Product Change Notice (PCN)

件名：RX ファミリ LFQFP パッケージ製品：後工程拠点追加・部材追加

RXファミリ LFQFP 後工程拠点追加・部材追加 相違点資料

IMO-AB-23-0063-1

2.仕様相違点の詳細 (2) 7×7mm 48pin LQFP package 外形図 (追加)

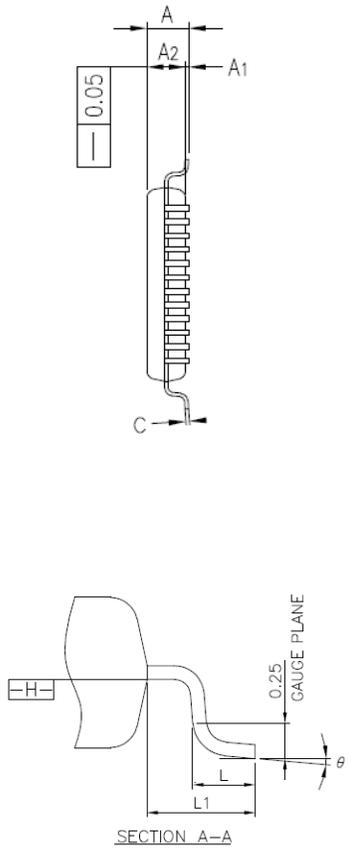
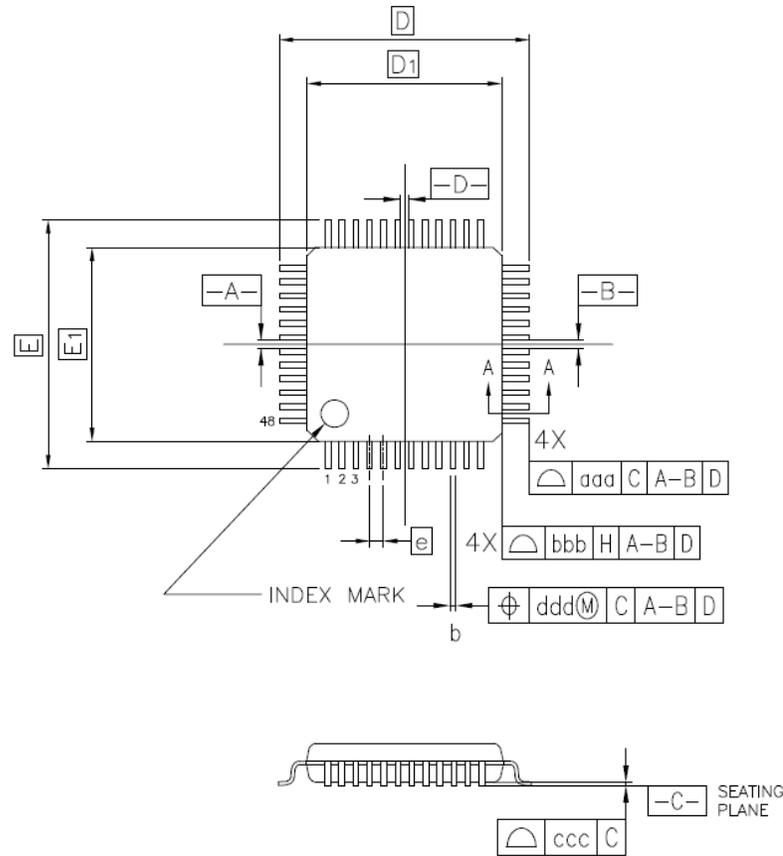
2.仕様相違点の詳細 (4) 寸法比較 : 7×7mm 48pin LQFP package

GreatekパッケージのシンボルはJEDEC準拠となります。

追加 Greatek Symbol	7x7mm 48pin LQFP PLQP0048KL-A			現状 RSB Symbol	7x7mm 48pin LQFP PLQP0048KB-B		
	Dimension in Millimeters				Dimension in Millimeters		
	Min	Nom	Max		Min	Nom	Max
A	-	-	1.60	A	-	-	1.70
A1	0.05	-	0.15	A1	0.05	-	0.15
A2	1.35	1.40	1.45	A2	-	1.40	-
D	-	9.00	-	HD	8.80	9.00	9.20
D1	-	7.00	-	D	6.90	7.00	7.10
E	-	9.00	-	HE	8.80	9.00	9.20
E1	-	7.00	-	E	6.90	7.00	7.10
N	-	48	-	-	-	-	-
e	-	0.50	-	e	-	0.50	-
b	0.17	0.22	0.27	bp	0.17	0.20	0.27
c	0.09	-	0.20	c	0.09	-	0.20
θ	0°	3.5°	7°	θ	0°	3.5°	8°
L	0.45	0.60	0.75	Lp	0.45	0.60	0.75
L1	-	1.00	-	L1	-	1.00	-
aaa	-	-	0.20	-	-	-	-
bbb	-	-	0.20	-	-	-	-
ccc	-	-	0.08	y	-	-	0.08
ddd	-	-	0.08	x	-	-	0.08

2.仕様相違点の詳細 (5) 14×14mm 100pin LQFP package 外形図 (追加)

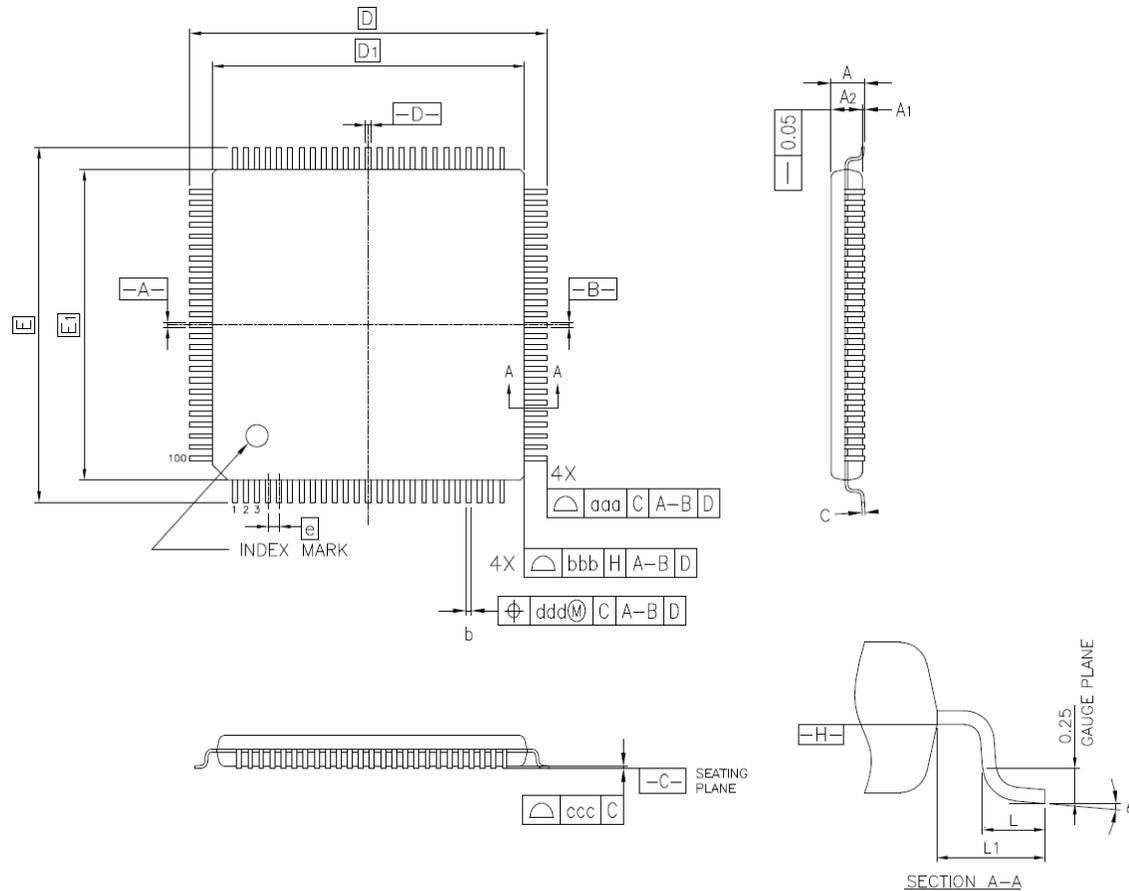
2.仕様相違点の詳細 (7) 寸法比較 : 14×14mm 100pin LQFP package

GreatekパッケージのシンボルはJEDEC準拠となります。

追加 Greatek Symbol	14x14mm 100pin LQFP PLQP0100KP-A			現状 RSB Symbol	14x14mm 100pin LQFP PLQP0100KB-B		
	Dimension in Millimeters				Dimension in Millimeters		
	Min	Nom	Max		Min	Nom	Max
A	-	-	1.60	A	-	-	1.70
A1	0.05	-	0.15	A1	0.05	-	0.15
A2	1.35	1.40	1.45	A2	-	1.40	-
D	-	16.00	-	HD	15.80	16.00	16.20
D1	-	14.00	-	D	13.90	14.00	14.10
E	-	16.00	-	HE	15.80	16.00	16.20
E1	-	14.00	-	E	13.90	14.00	14.10
N	-	100	-	-	-	-	-
e	-	0.50	-	e	-	0.50	-
b	0.17	0.22	0.27	bp	0.15	0.20	0.27
c	0.09	-	0.20	c	0.09	-	0.20
θ	0°	3.5°	7°	θ	0°	3.5°	8°
L	0.45	0.60	0.75	Lp	0.45	0.60	0.75
L1	-	1.00	-	L1	-	1.000	-
aaa	-	-	0.20	-	-	-	-
bbb	-	-	0.20	-	-	-	-
ccc	-	-	0.08	y	-	-	0.08
ddd	-	-	0.08	x	-	-	0.08

2.仕様相違点の詳細 (8) 外観 : 14mm×14mm 100pin package

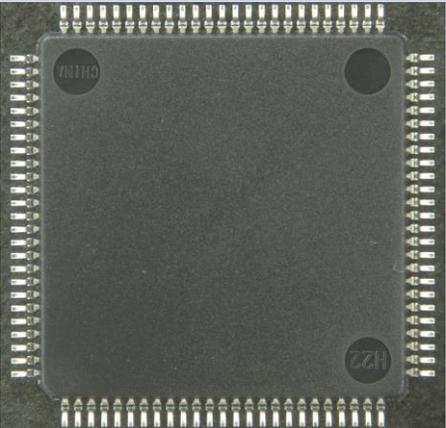
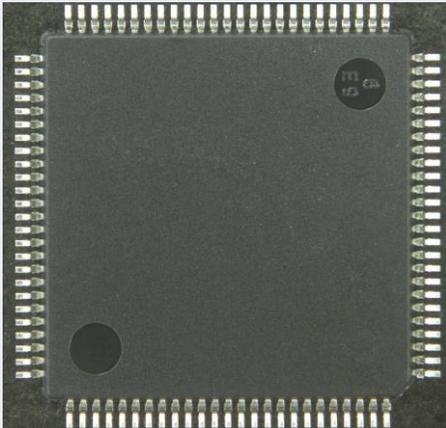
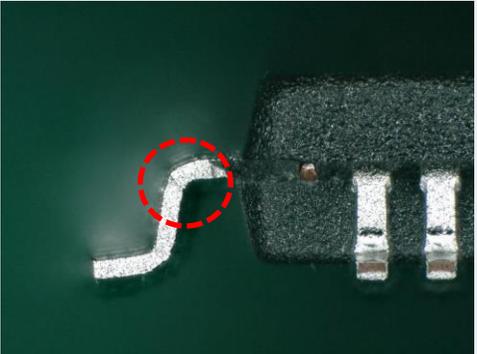
パッケージ表面	パッケージ裏面	リード加工形状
現状	 <p>R5F51136ADFP RX1136 029TZ00 3A</p>	 <p>7M1120 H21</p>	
追加	 <p>R5F51136ADFP RX1136 134A907 3A WS</p>	 <p>7M1120 H21</p>

*量産品ではWS表記はありません

2.仕様相違点の詳細 (10) トレイ相違点について

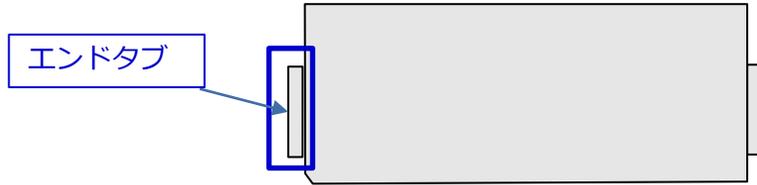
エンドタブの記載内容が異なります。

2.仕様相違点の詳細 (11) トレイ相違点について

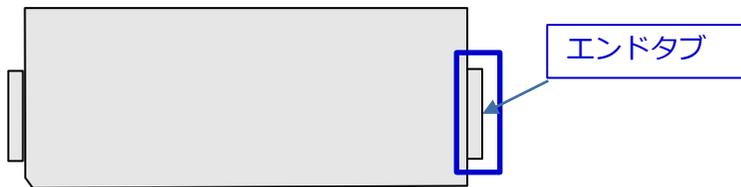
エンドタブの記載内容が異なります。

2.仕様相違点の詳細 (12) 乾燥剤相違点について

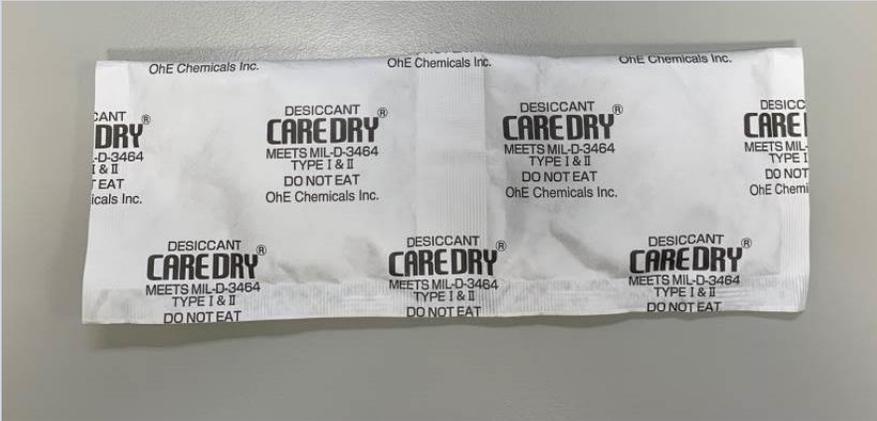
- 乾燥剤の種類を追加します。
保管条件に変更はございません。
